Dodatok č.1

k Zmluve o dielo

- (1) Dňa 11.06.2025 bola medzi Objednávateľom a Zhotoviteľom uzavretá Zmluva o dielo v zmysle ust. § 536 a nasl. zákona č. 513/1991 Zb. Obchodného zákonníka v znení neskorších predpisov (ďalej len „Obchodný zákonník“), ako výsledok verejného obstarávania podľa Zákona 343/2015 Z. z. o verejnom obstarávaní a o zmene a doplnení niektorých zákonov (ďalej len zákon o verejnom obstarávaní) na predmet zákazky **„Stavebné úpravy budovy Centra sociálnych služieb s.č. 552, Kežmarok“**.

Vec: **Predloženie naviac prác – Dôvodová správa č.1**

Obrázok č. 3 - Schéma, zvislý rez zabudovanou otvorovou konštrukciou v dolnej časti a znázornené zatekanie cez netesný styk krytky exteriérového parapetu a exteriérového ostenia. Zistený stav pri obhliadke.

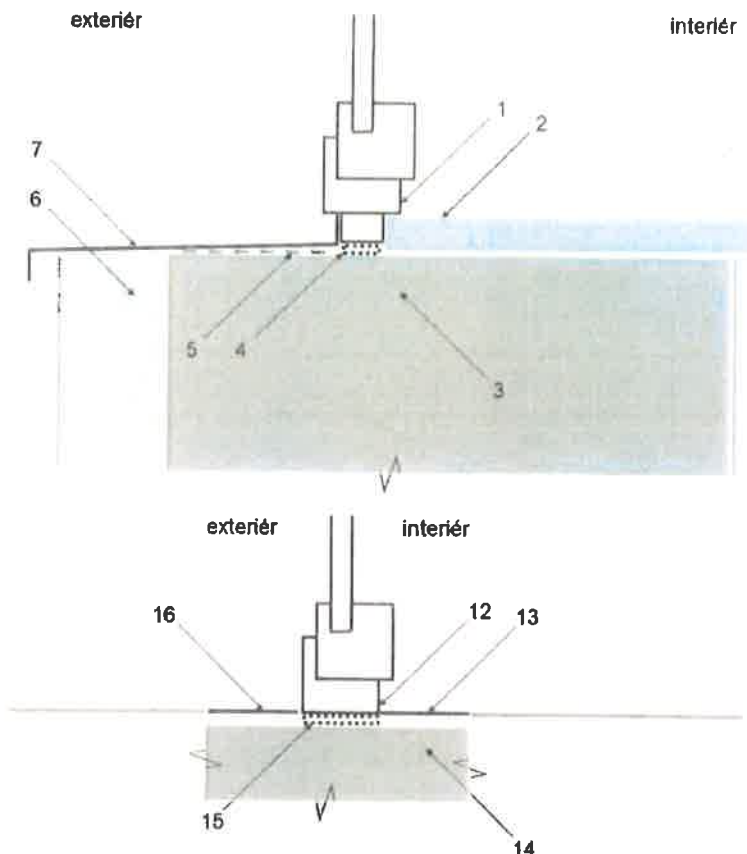
zabudovaným oknom v dolnej časti – zistený stav. Konštrukčné riešenie je nesprávne, je v rozpore s STN 73 3133 Styk okenných konštrukcií a obvodového plášťa budovy Tesniace systémy pripojovacích škár Požiadavky a skúšanie, s STN 73 3134 Stavebné práce Styk okenných konštrukcií a obvodového plášťa budovy Požiadavky, zhotovovanie a skúšanie.

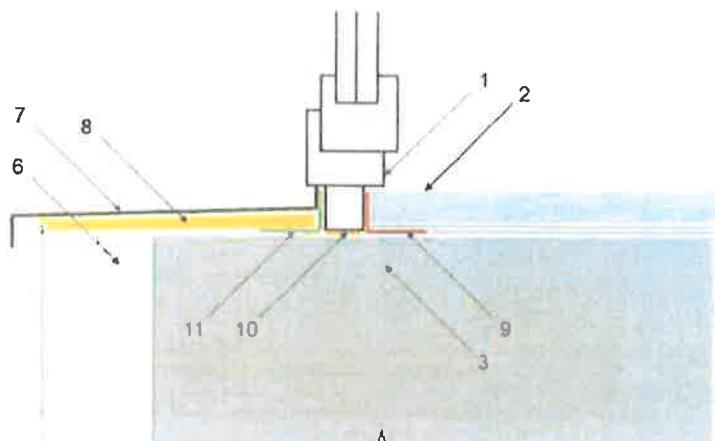
Obrázok č. 6 - Vodorovný rez zabudovaným oknom v bočnej časti – zistený stav. Konštrukčné riešenie je nesprávne, je v rozpore s STN 73 3133 Styk okenných konštrukcií a obvodového plášťa budovy Tesniace systémy pripojovacích škár Požiadavky a skúšanie, v rozpore s STN 73 3134 Stavebné práce Styk okenných konštrukcií a obvodového plášťa budovy Požiadavky, zhotovovanie a skúšanie. Identifikované boli miesta zatekania do izolačného zasklenia a popri okne. Pripojovacia škára je s otvormi bez zateplenia.

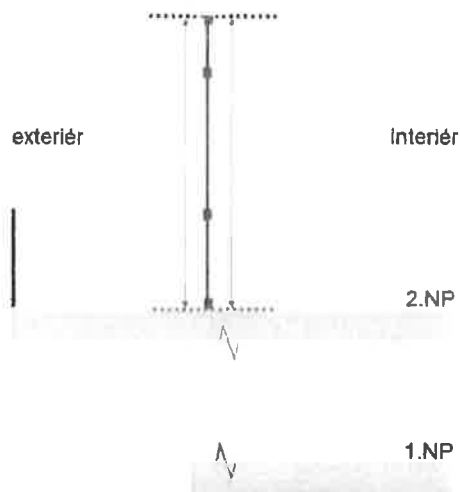
Obrázok č. 10 – Znáozornenie schémy, stavebné riešenie na posudzovanej budove. Jedná sa, v zmysle STN 74 6200 Vonkajšie okná, dvere a zasklené steny, o bezpečnostnú schému, kedy je sklo ľahko prístupné ľuďom, pod otvorovou konštrukciou nie je stavebná konštrukcia vyššia ako 500 mm. V takomto prípade interiérová a exteriérová strana zasklenia, musí byť zo skla s charakterom lomu „B“ alebo „C“ akejkoľvek triedy. Konštatovanie vychádza zo skutočnosti, že za otvorovou konštrukciou, podľa schémy, bude zachované ochranné zábradlie v zmysle STN 74 3305 Ochranné zábradlie.
